SOPRINTENDENZA SPECIALE PER IL PIANO NAZIONALE
DI RIPRESA E RESILIENZA

Oggetto: [ID_VIP: 9661] **PROVINCIA DEL SUD SARDEGNA (comuni di San Nicolò Gerrei, Armungia, Ballao, Escalaplano, Esterzili, Seui e Silius) – CITTA' METROPOLITANA DI CAGLIARI (trasporto aerogeneratori dal Porto Canale di Cagliari) - Progetto di impianto eolico denominato "ENERGIA MONTE TACCU", costituito da 12 aerogeneratori di potenza complessiva pari a 72,6 MW, con opere di connessione alla RTN e sistema di accumulo – Progetto Definitivo.**
Procedura riferita al Decreto legislativo n. 152 del 2006 – VIA (art. 27 – PNIEC)
Proponente: Fred. Olsen Renewables Italy S.r.l.
Parere tecnico istruttorio della Soprintendenza speciale per il PNRR.

Parere endoprocedimentale.

Figura 7- Postazioni eoliche, cavidotto e Beni censiti

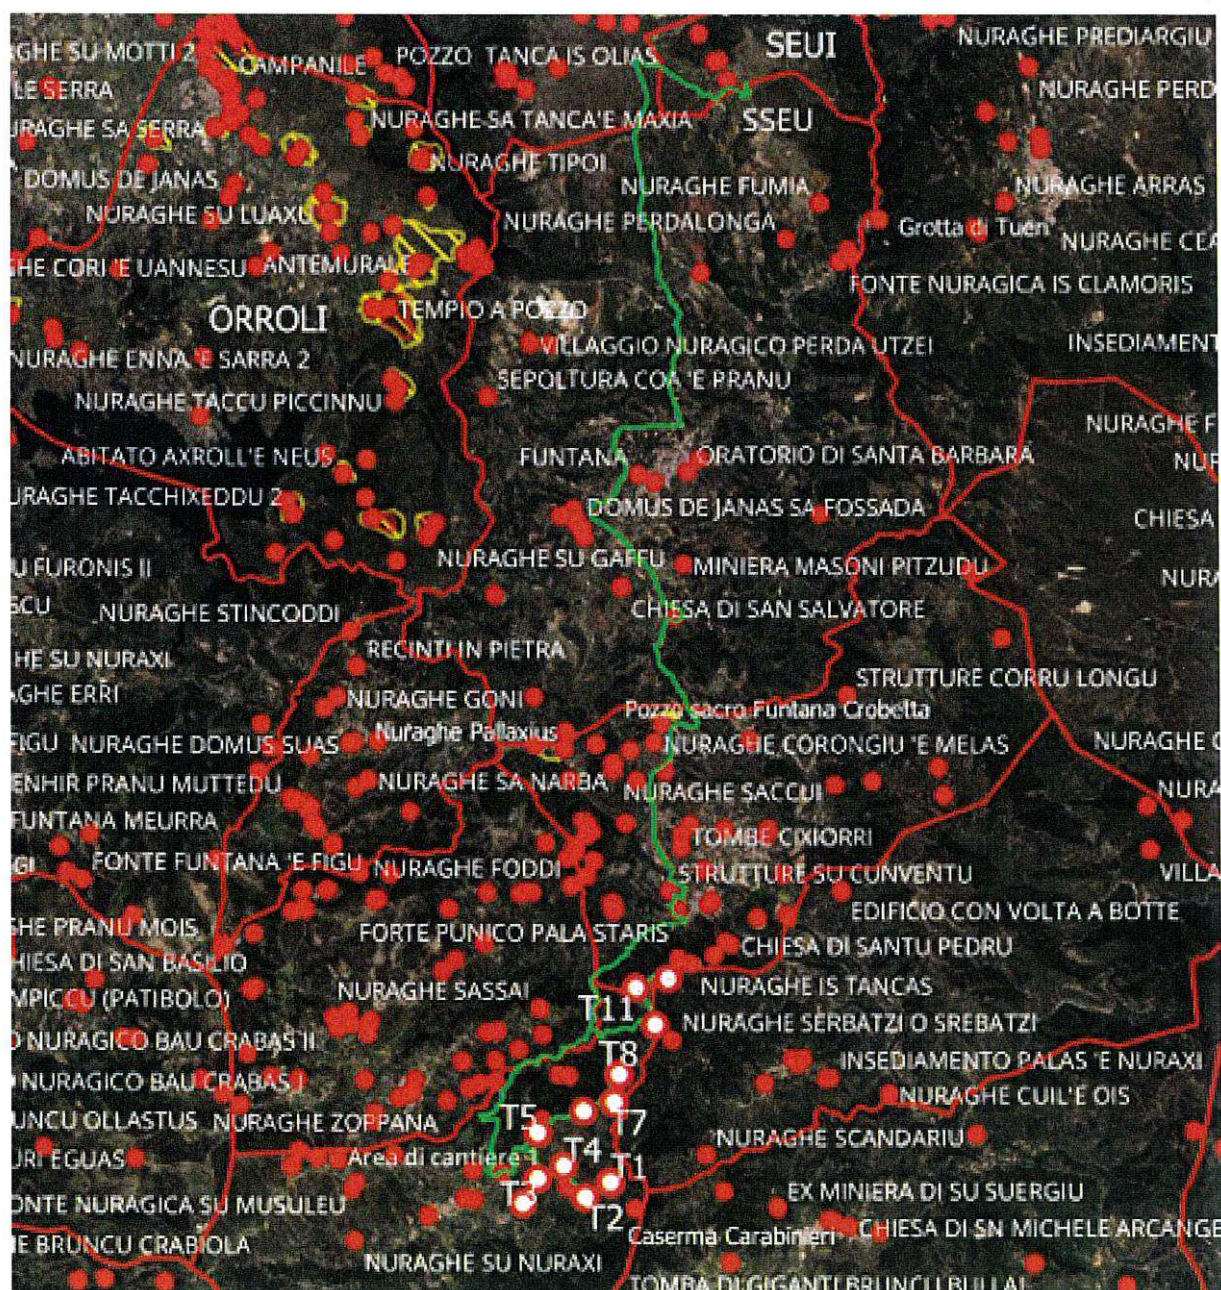
CONSIDERATO che l'area oggetto d'intervento è connotata dalla presenza di numerosi siti di interesse archeologico (v. parere endoprocedimentale della Soprintendenza Archeologia, belle arti e paesaggio per la città metropolitana di Cagliari e le province di Oristano e Sud Sardegna del 21/06/2023, paragrafo A, pp. 2-7 - Allegato n. 1 -, con numerosi beni culturali (archeologici ed architettonici) e paesaggistici presenti nell'ambito della fascia di rispetto di tre chilometri indicata dalla lett. c-quater del comma 8 dell'art. 20 del D.Lgs. n. 199 del 2021), la cui conservazione e tutela non può ridursi al solo concetto di non tangenza fisica del progetto proposto rispetto ai suoi elementi, in quanto il relativo valore culturale si mostra anche tramite il rapporto che gli stessi elementi hanno costituito con il loro contesto di giacenza. In tal senso, la tutela culturale e paesaggistica di tale particolare patrimonio culturale deve, ancor più nella presente sede di Valutazione di Impatto Ambientale, estendere le proprie considerazioni ben oltre il limite fisico della loro consistenza materiale e abbracciare il relativo contesto di giacenza come elemento degno di tutela e salvaguardia.

CONSIDERATO, in conclusione, che la realizzazione degli aerogeneratori costituisce un ulteriore elemento di disturbo e alterazione del naturale contesto di giacenza dei predetti beni archeologici ed architettonici presenti nelle più immediate vicinanze del proposto impianto industriale, non essendo stato determinante per escludere lo stesso pericolo per i richiamati beni archeologici e, tantomeno, architettonici un eventuale esito negativo delle indagini archeologiche preventive da condursi ai sensi dell'allora vigente art. 25 del D.Lgs. n. 50 del 2016, in quanto l'elemento di danno per la loro tutela qui individuato si rinviene nella stessa presenza degli aerogeneratori sopra citati e non solo nel caso in cui le relative indagini archeologiche puntuali avrebbero potuto individuare nel loro più puntuale posizionamento la giacitura di altri elementi di interesse archeologico:

Figura 11 - Beni censiti in prossimità dell'impianto

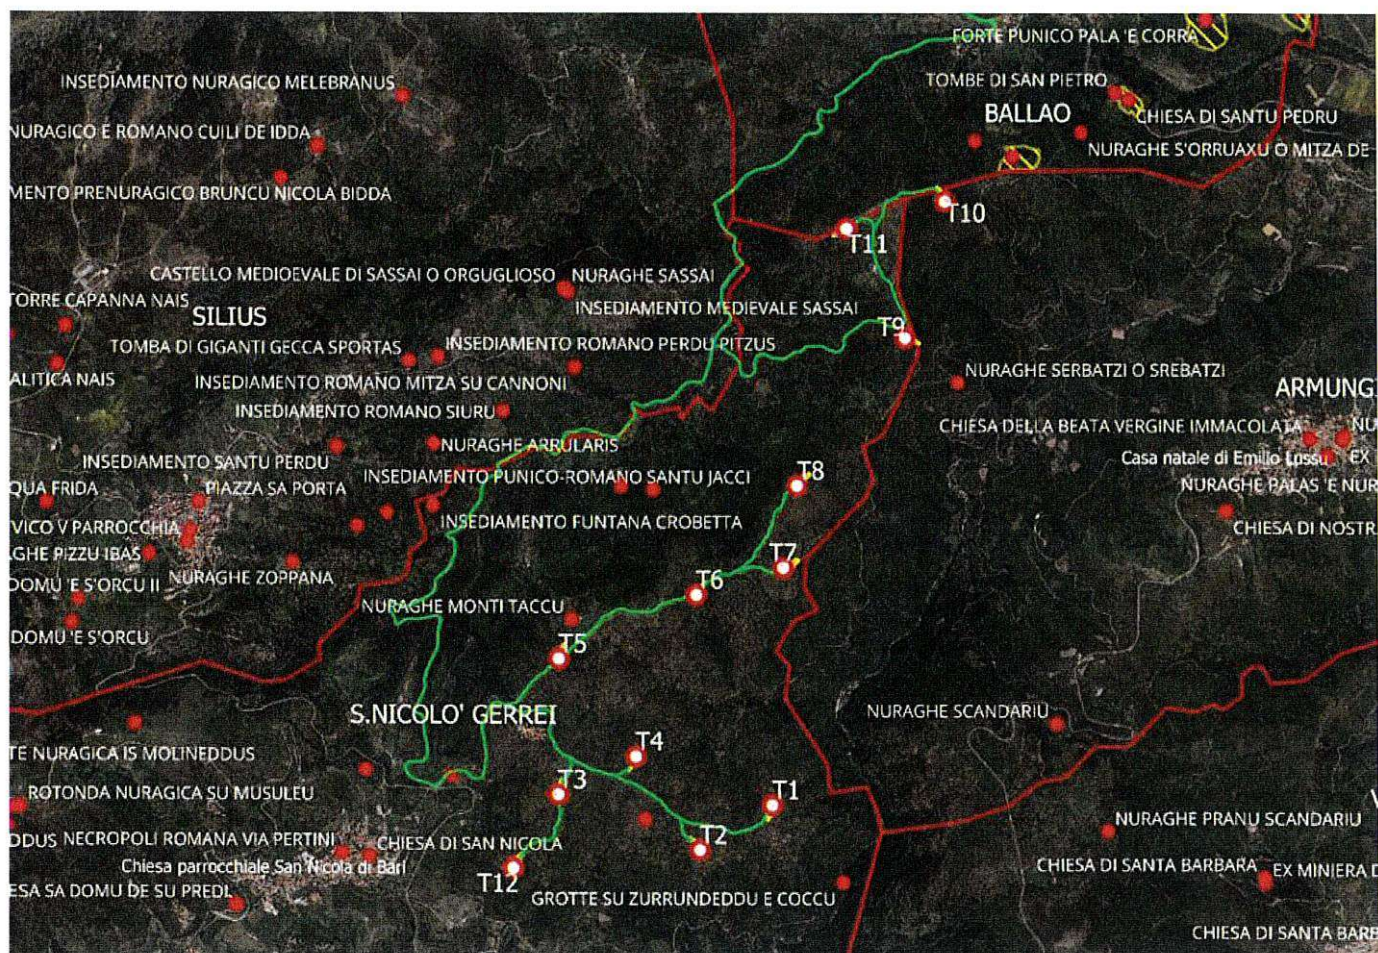
(da *Relazione archeologica* – elaborato n. FORI-SNG-RC2, fig. 11, p. 24, con evidenziati i beni archeologici censiti nelle più immediate vicinanze dell'impianto industriale eolico proposto)

Figura 3.1 - Aree in cui si verificano fenomeni di intervisibilità legati al solo impianto in progetto (in viola) e agli impianti eolici esistenti in relazione visiva con esso (ocra)

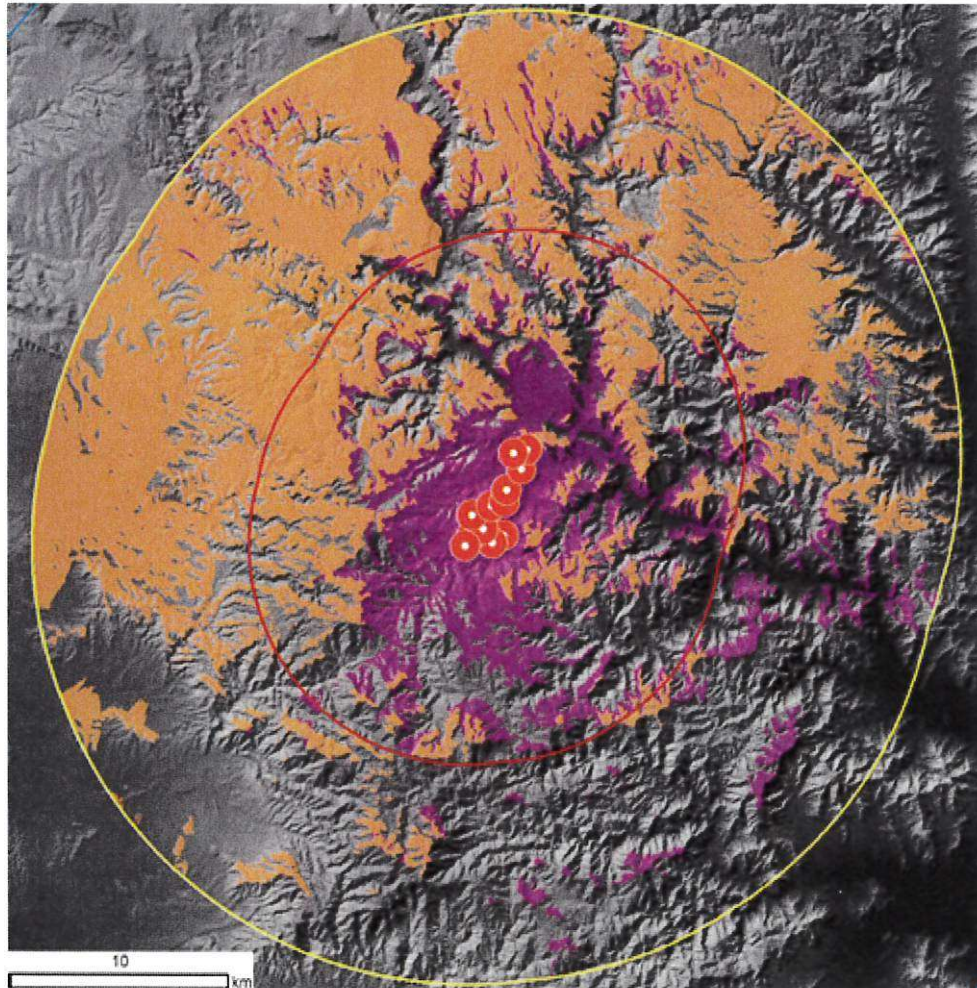
CONSIDERATO che rispetto alla suddetta complessità e rilevanza culturale e paesaggistica l'impianto in esame per la produzione di energia elettrica si colloca come elemento estraneo di natura industriale, le cui strutture di eccessiva altezza (pari a 200 m) rispetto a qualsiasi altro elemento naturale e antropico esistente nella medesima area, costituiscono una frammentazione del paesaggio esistente, stante anche la dimostrata intervisibilità dello stesso impianto da lunghe distanze (v. SIA), anche comprese nella distanza di tre chilometri come riportato dal sopra citato comma 8, lett. c-quater, dell'art. 20 del D.Lgs. n. 199 del 2021:

(da SIA – Relazione di analisi degli effetti visivi cumulativi del progetto, figura 3.1, p. 7, tuttavia senza considerare i numerosi impianti eolici in fase di VIA in sede statale come illustrati nella soprastante immagine, tanto da prospettare la realizzazione nella relativa zona sarda di una barriera visiva continua dal Mar Tirreno e l'entroterra costituita dai relativi aerogeneratori)
